Ķekavas novada pašvaldības iepirkumu komisija atklāta konkursa "Būvdarbu veikšana jaunas pirmsskolas izglītības iestādei Titurgā, Baložu pilsētā, Ķekavas novadā", identifikācijas Nr. ĶNP 2024/76, ietvaros ir saņēmusi ieinteresētā piegādātāja jautājumus un sniedz uz tiem atbildes

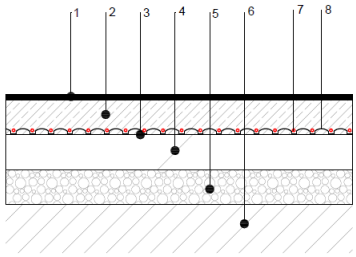
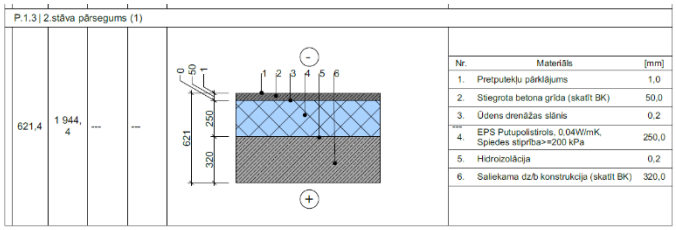
3.	Lūgums iesniegt izsmelošu atbildi par rasējumos AVK-A-02, AVK-A-04 redzamo silto grīdu stiprināšanas metodi. Jo mezglos redzamais risinājums neatbilst grīdas sastāvam: Paroc SSB1 ir plakanā vate, XPS arī plakans putu polistirols bez reljefa, kas ļauj viegli montēt grīdas apkures caurules.  Silto grīdu izbūves shēma grīdas konstrukcijā 1 2 3 4 5 6 7 Nr. Materiāls [mm] 1. Grīdas segums 15,0 2. Stiegrota betona grīda ar apkures caurulvadu (skatīt BK) 70,0 3. Polietilēna plēve, 0.2mm 0,2 4. PAROC SSB 1 50,0 5. Saliekama dz/b konstrukcija (skatīt BK) 320,0 6. Silto grīdu apsildes caurule 7. Silto grīdu pozicionēšanas panelis x-net C11	Ņemot vērā jautājumu apjomu un būtiskumu iepirkuma sekmīgai realizācijai, atbilde tiks sniegta turpmākajā sarakstē.

Silto grīdu izbūves shēma grīdas konstrukcijā  Nr. Materiāls [mm] 1. Grīdas segums 15,0 2. Stiegrota betona grīda ar apkures caurulvadu (skatīt BK) 100,0 3. Filtraudums vai plēve 0,2 4. XPS Ekstrudētais putupolistirols ar pusspundi, λD= 0,035 W/m·K, Spiedes stiprība>=200 kPa 100,0 5. Šķembu maisījums fr. 16/32 100,0 7. Silto grīdu apsildes caurule 8. Silto grīdu pozicionēšanas panelis x-net C11
